Saksnr.	Utval	Møtedato
099/20	Hovedutvalg teknisk og miljø	01.09.2020
114/20	Kommunestyret	21.09.2020

Plan 2109 - Detaljregulering for Tostemvegen mellom fv47 og Tostemsvingen, Åkra - 13/649 mfl.

SAMMENDRAG AV INNKOMNE UTTALELSER OG MERKNADER SOM INNEHOLDER ANMERKNINGER TIL PLANEN SAMT ADMINISTRATIV VURDERING

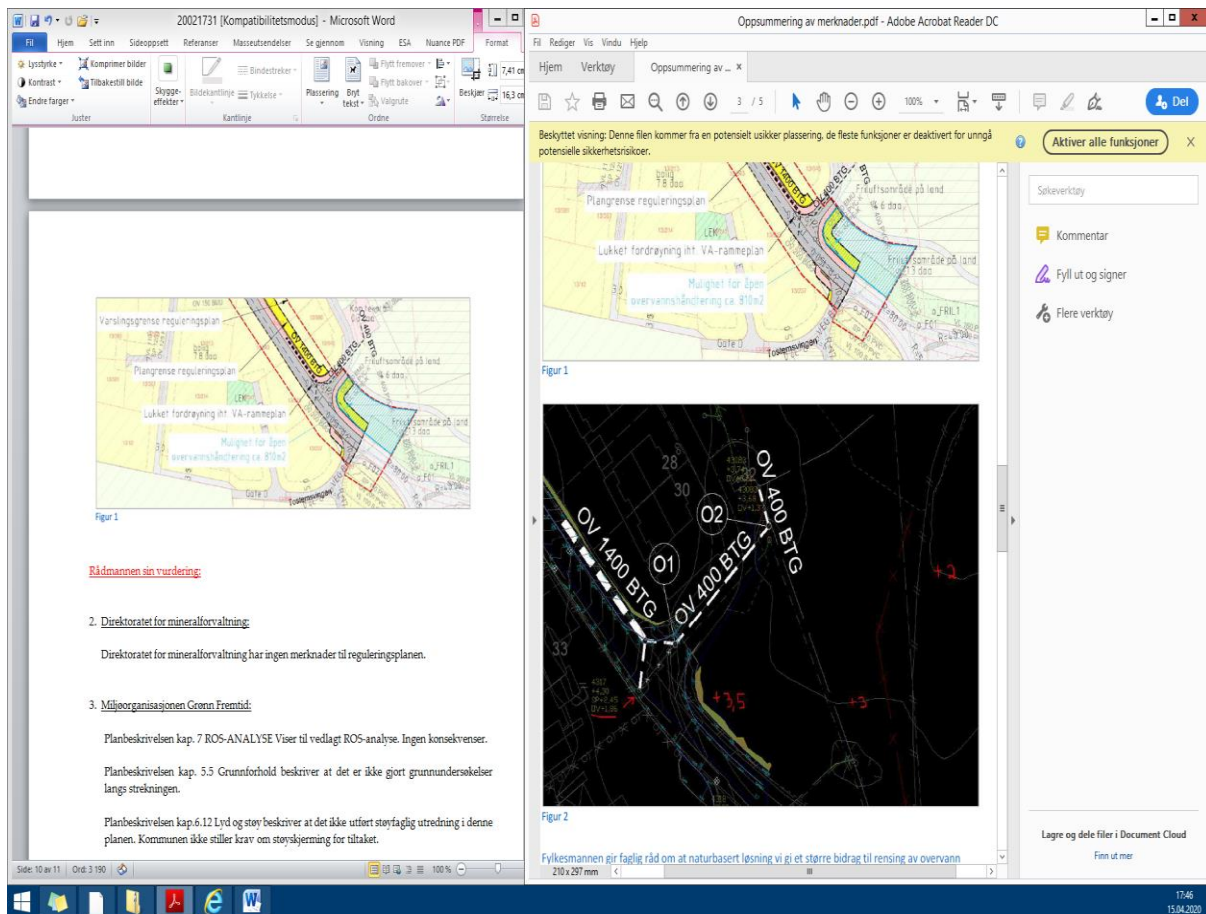
Planforslaget gir økt avrenning som må fordrøyes, og det planlegges en lukket fordrøyning for å håndtere dette. Det er ikke gjort en vurdering av hvorfor det ikke er brukt en naturbasert løsning. Det følger av kapittel 4.3 avsnitt 10 i *Statlig planretningslinje for klima- og energiplanlegging og klimatilpasning* at dersom andre løsninger velges, skal det begrunnes hvorfor naturbaserte

Fylkesmannen gir **faglig råd** om at det gjøres en vurdering av muligheten for bruk av en naturbasert løsning. En naturbasert løsning kan også i en større grad bidra til rensing av overvannet før det slippes ut i Tjøsvollvatnet, enn kun ved bruk av sandfang.

Vedrørende mulighet for bruk av naturbasert løsning til fordrøyning og rensing av vegvann er det klare begrensninger i planområdet for slike løsninger. Skal en her benytte naturbaserte løsninger er dette ev. aktuelt i området vist med blå skravur på figur 1. Eksisterende overvannsledning i Tostemvegen ligger, i lavbrekk før videreføring til Tjøsvollvatnet, på kote + 1,86. Se figur 2. Som figur 2 viser, er eksisterende terreng, hvor naturbasert løsning kan være aktuelt, på kote ca. +3,5. Dersom det skal tilrettelegges for en naturbasert løsning i dette arealet må overvann måtte pumpes opp fra kote +1,86 til overflaten. Tjøsvollvatnet ligger på ca. kote +1,0. Avstand til grunnvannstand i det aktuelle området er ikke målt, men ligger trolig såpass høyt at det vil sette store begrensninger på opparbeiding av naturbaserte fordrøynings-, filter- eller infiltrasjonsløsninger. Aktuelt areal er i tillegg utenfor plangrensen for reguleringsplanen, og området må i tilfelle eksproprieres.

Fylkesmannen gir faglig råd om at naturbasert løsning vi gi et større bidrag til rensing av overvann enn kun ved bruk av sandfang. Dette er riktig. Naturbaserte renseløsninger vil gi en bedre rensing av vegvann enn bare sandfang. Tiltak beskrevet i VA-rammeplan er tilpasset eksisterende forhold og planer samt begrensninger vist til over. Forurensingssituasjonen vil, med foreslåtte tiltak, trolig ikke bli vesentlig forverret. Økte tette flater, hovedsakelig som bredere fortau, vil gi økt avrenning av overvann. Økt avrenning vil, som beskrevet i VA-rammeplan, bli fordøyd slik at det ikke vil bli tilført større overvannsmengder til Tjøsvollvatnet enn før utbygging.

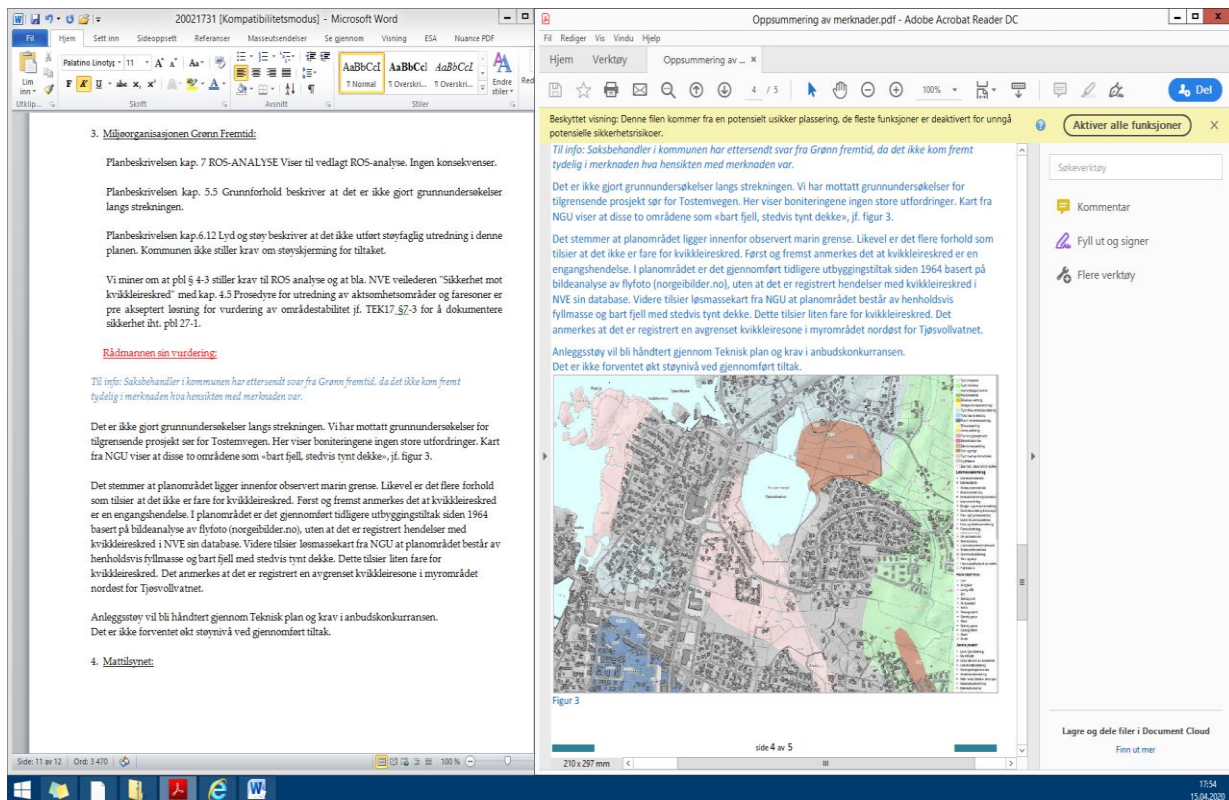
Planbeskrivelsen kap. 5.5 Grunnforhold beskriver at det er ikke gjort grunnundersøkelser langs strekningen.

Vi minner om at pbl § 4-3 stiller krav til ROS analyse og at bla. NVE veilederen "Sikkerhet mot kvikkleireskred" med kap. 4.5 Prosedyre for utredning av aktsomhetsområder og faresoner er pre akseptert løsning for vurdering av områdestabilitet jf. TEK17 §7-3 for å dokumentere sikkerhet iht. pbl 27-1.

Det er ikke gjort grunnundersøkelser langs strekningen. Vi har mottatt grunnundersøkelser for tilgrensende prosjekt sør for Tostemvegen. Her viser boniteringene ingen store utfordringer. Kart fra NGU viser at disse to områdene som «bart fjell, stedvis tynt dekke», jf. figur 3.

Det stemmer at planområdet ligger innenfor observert marin grense. Likevel er det flere forhold som tilsier at det ikke er fare for kvikkleireskred. Først og fremst anmerkes det at kvikkleireskred er en engangshendelse. I planområdet er det gjennomført tidligere utbyggingstiltak siden 1964 basert på bildeanalyse av flyfoto (norgebilder.no), uten at det er registrert hendelser med kvikkleireskred i NVE sin database. Videre tilsier løsmassekart fra NGU at planområdet består av henholdsvis fyllmasse og bart fjell med stedvis tynt dekke. Dette tilsier liten fare for kvikkleireskred. Det anmerkes at det er registrert en avgrenset kvikkleiresone i myrområdet nordøst for Tjøsvollvatnet.
